Variante Gestionale al Regolamento Urbanistico

Comune di Volterra

**Risposta alle osservazioni dell'Ufficio Tecnico
 del Genio Civile Protocollo AOO-GRT/148382,
 relativamente al Controllo delle indagini geologiche
 di supporto alla Variante al regolamento Urbanistico,
 deposito n.16 e n. 17**

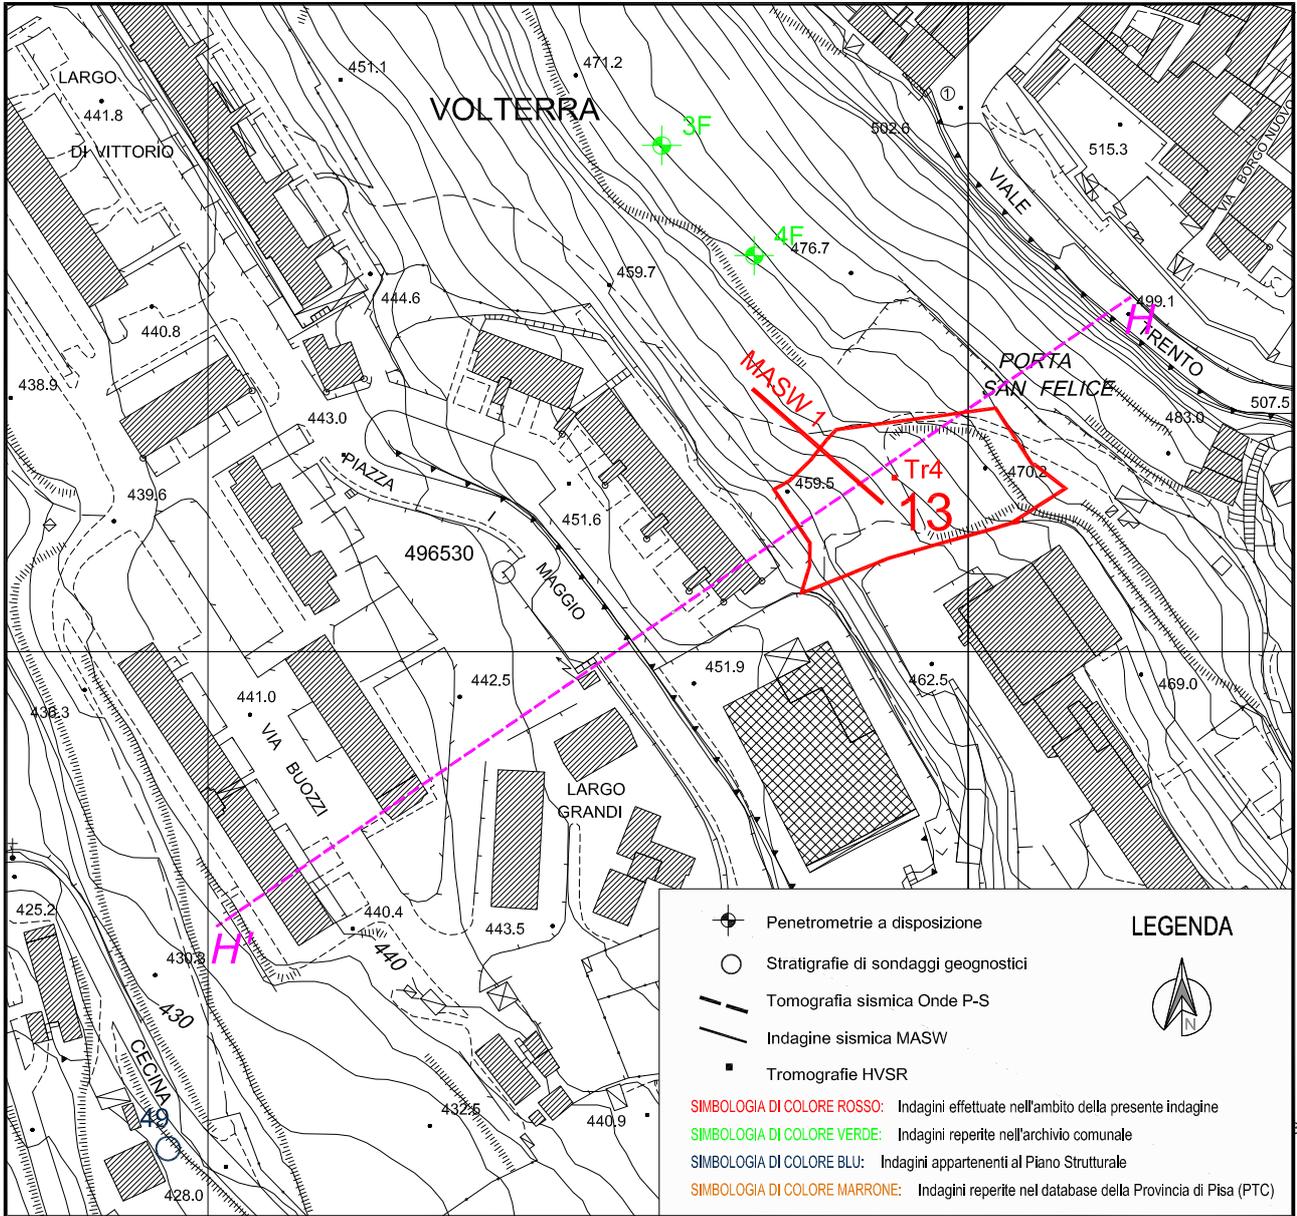
si è riscontrato che vi sono previsioni ricadenti in territorio classificati a pericolosità elevata G3, che sono state indicate a fattibilità limitata F4..... si ritiene che sia necessario fornire già in questa sede una indicazione di maggior dettaglio sulla profondità minima delle fondazioni profonde. Si ritiene utile integrare gli elaborati mediante sezioni litostratigrafiche del versante in oggetto.....

Si approva l'osservazione mossa dall'Ufficio tecnico del Genio Civile, per le zone di variante 13, 20, 21 e 22 alle quali è stata attribuita la classe di fattibilità F4.

In allegato alla presente riportiamo le schede relative a queste zone aggiornate sulla base di quanto richiesto.
